福島第一原子力発電所 特定原子力施設に係る実施計画変更比較表（第Ⅲ章 第3編 2. 1. 1 放射性固体廃棄物等の管理）

図2. 1. 1-1 一時保管エリア配置図

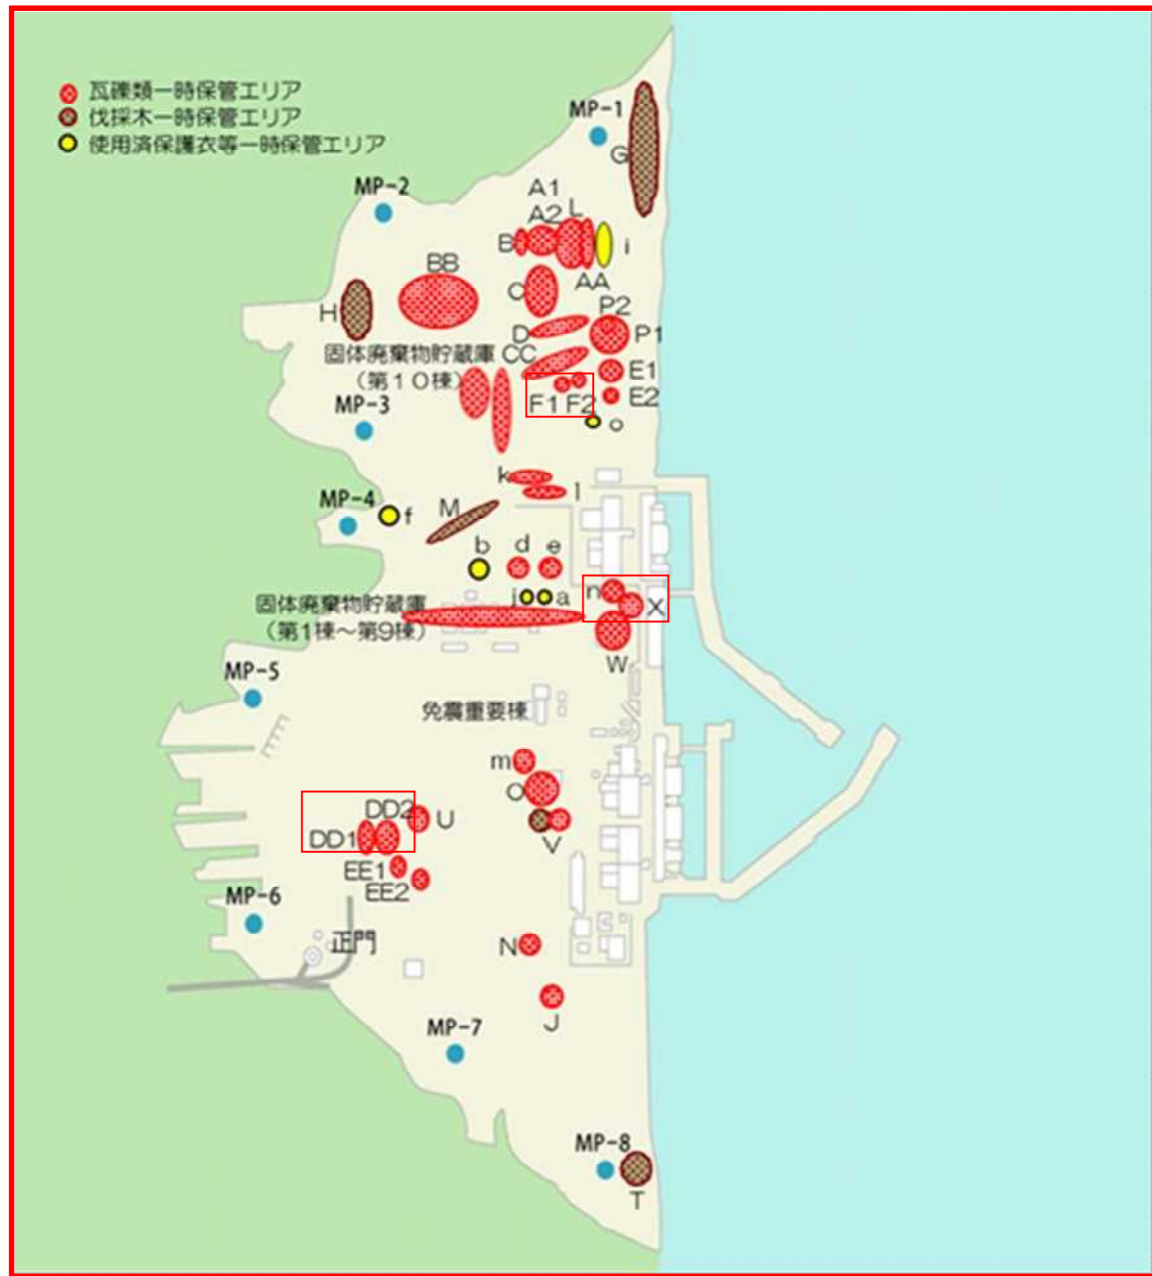
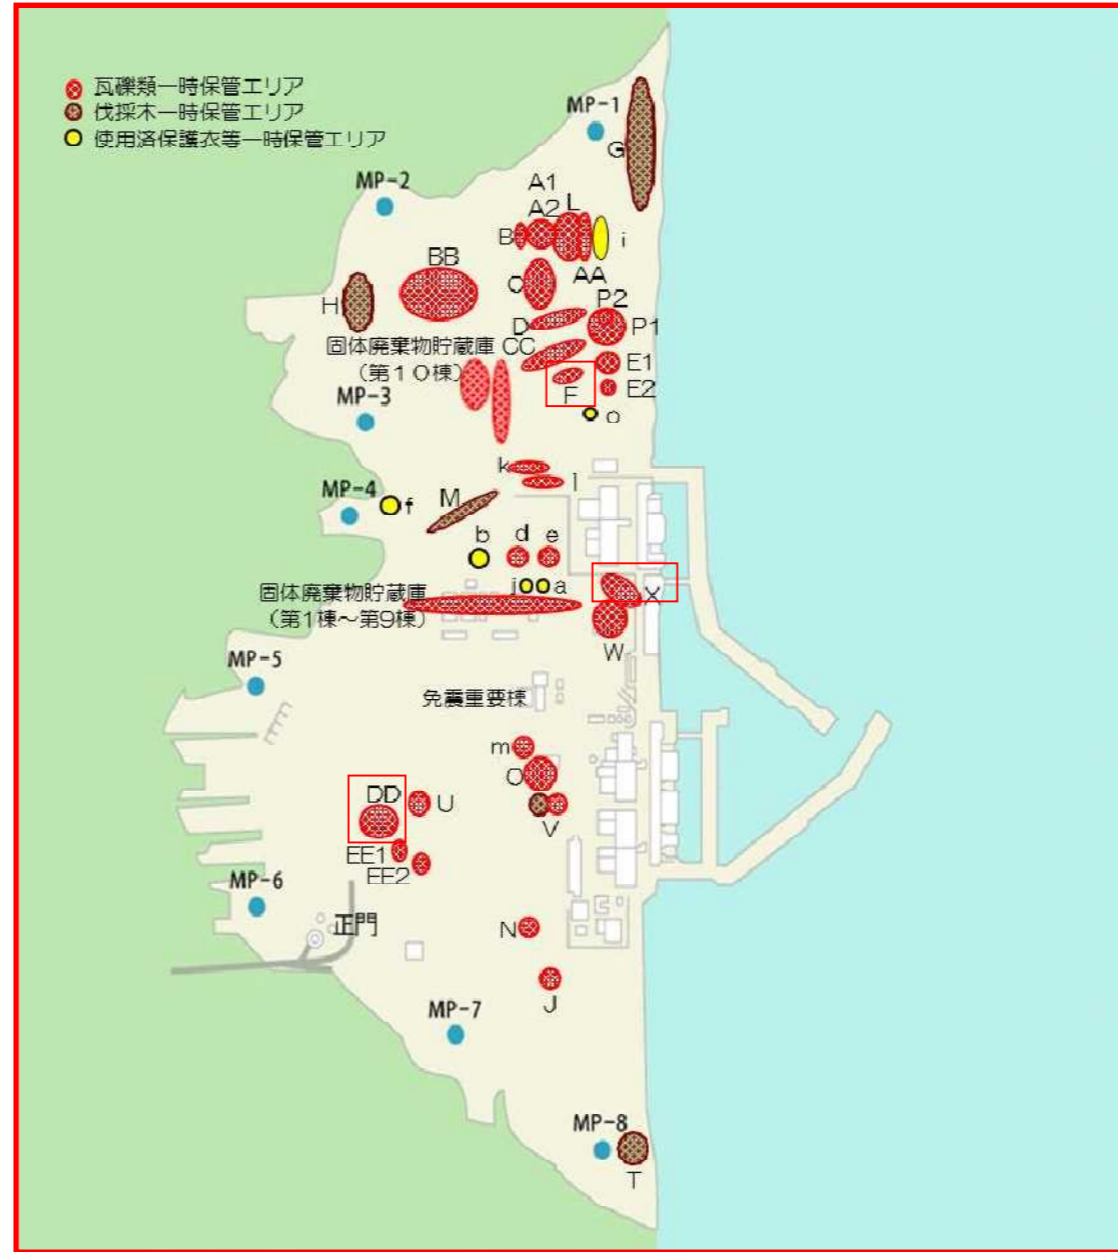
※：一時保管エリアAA, k, lは主に瓦礫類を保管するものの、使用済保護衣等の保管も行う。
 ※：一時保管エリアG, H, Mは主に伐採木（幹根）を保管するものの、瓦礫類（除草作業で発生した草等）及び使用済保護衣等の保管も行う。

エリア名称の変更
運用見直しの反映

図2. 1. 1-2-1 瓦礫等の想定保管量

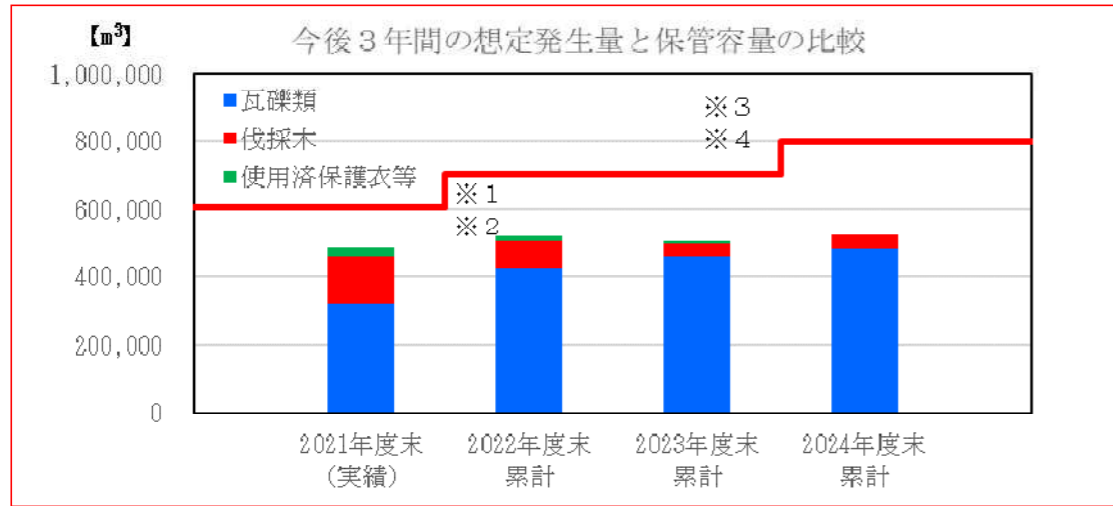
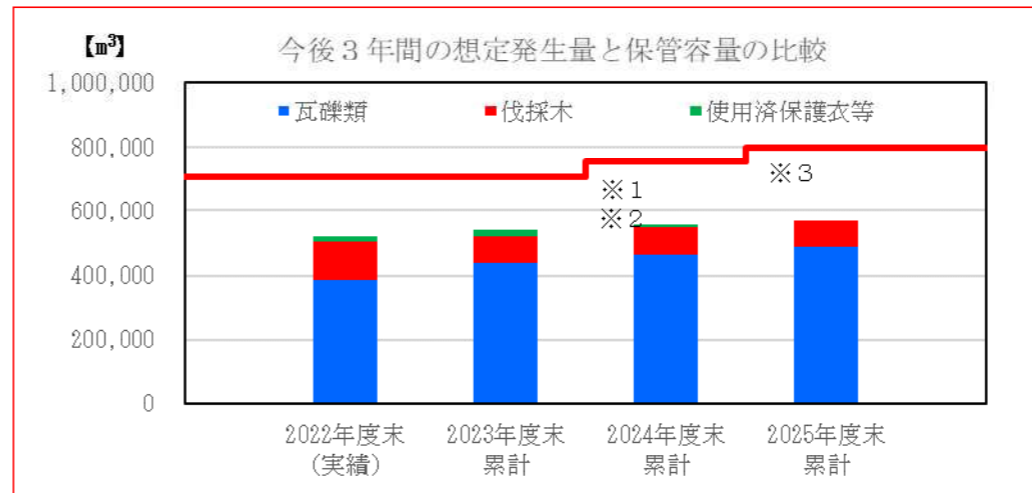
※1：瓦礫類一時保管エリアA2に保管を開始することによる増加

※2：固体廃棄物貯蔵庫第10-A棟, 固体廃棄物貯蔵庫第10-B棟の運用を開始することによる増加

※3：固体廃棄物貯蔵庫第10-C棟の運用を開始することによる増加

保管量の更新

図2. 1. 1-2-3 伐採木の想定保管量と保管容量の比較

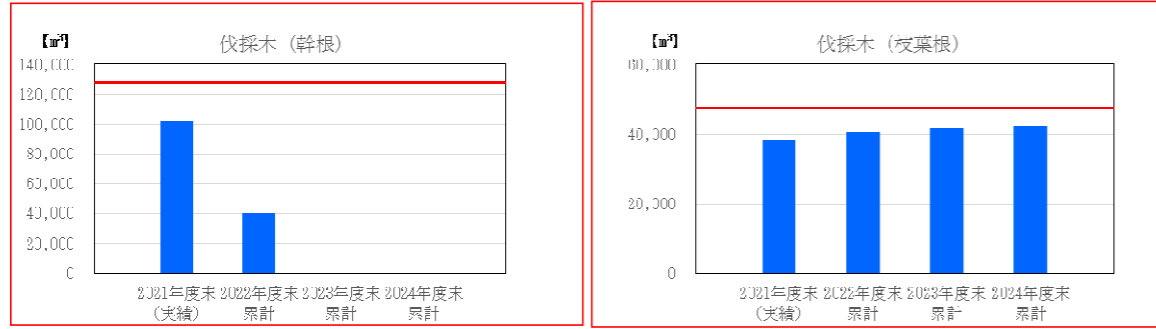
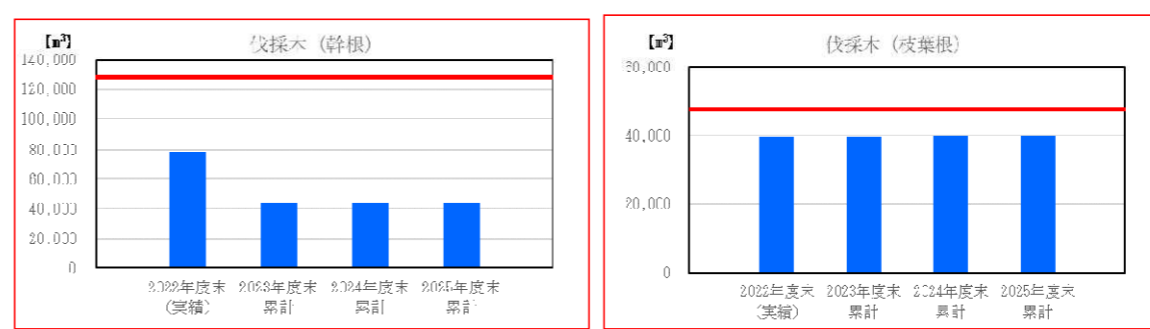
保管量の更新

図2. 1. 1-2-4 使用済保護衣等の想定保管量と保管容量の比較

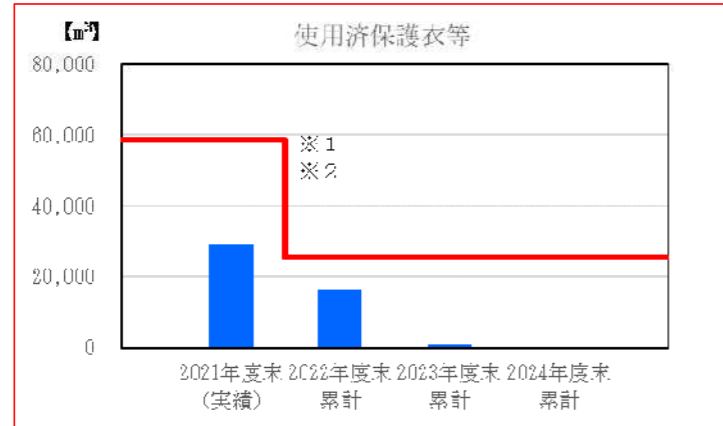
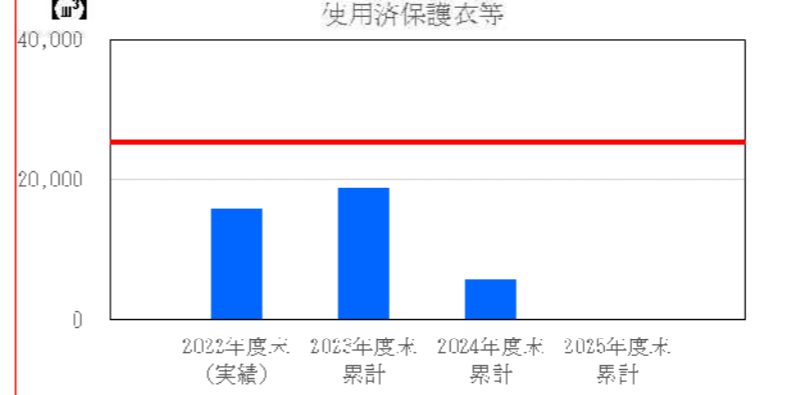
※：一時保管エリアG，H，Mは伐採木と瓦礫類（除草作業で発生した草等）及び使用済保護衣等を保管するが，主に伐採木を保管することから，その保管容量は除外

保管量の更新

図2. 1. 1-2-5 放射性固体廃棄物の想定発生量と保管容量の比較

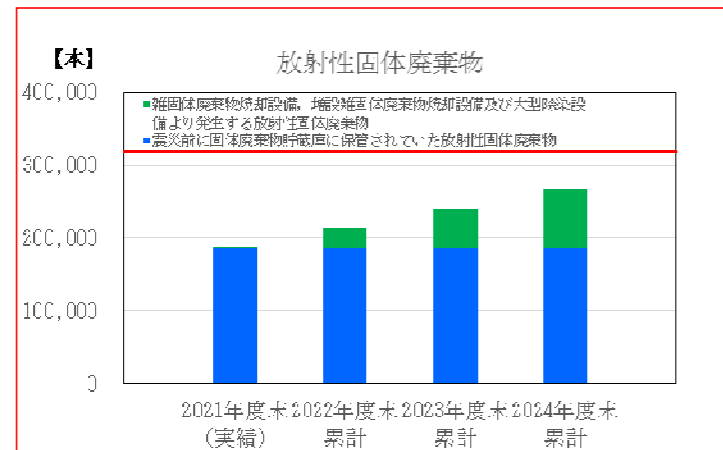
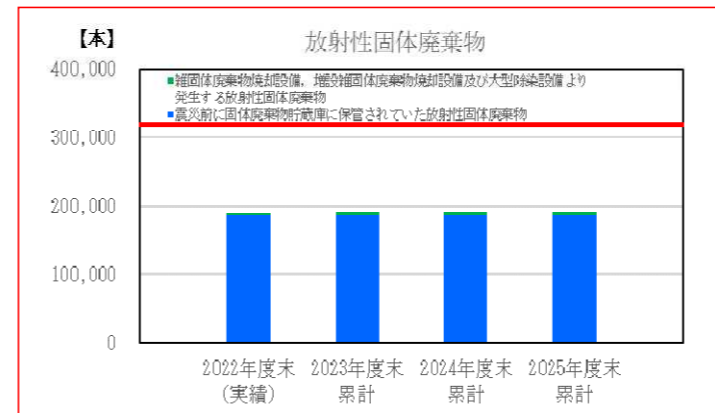
保管量の更新
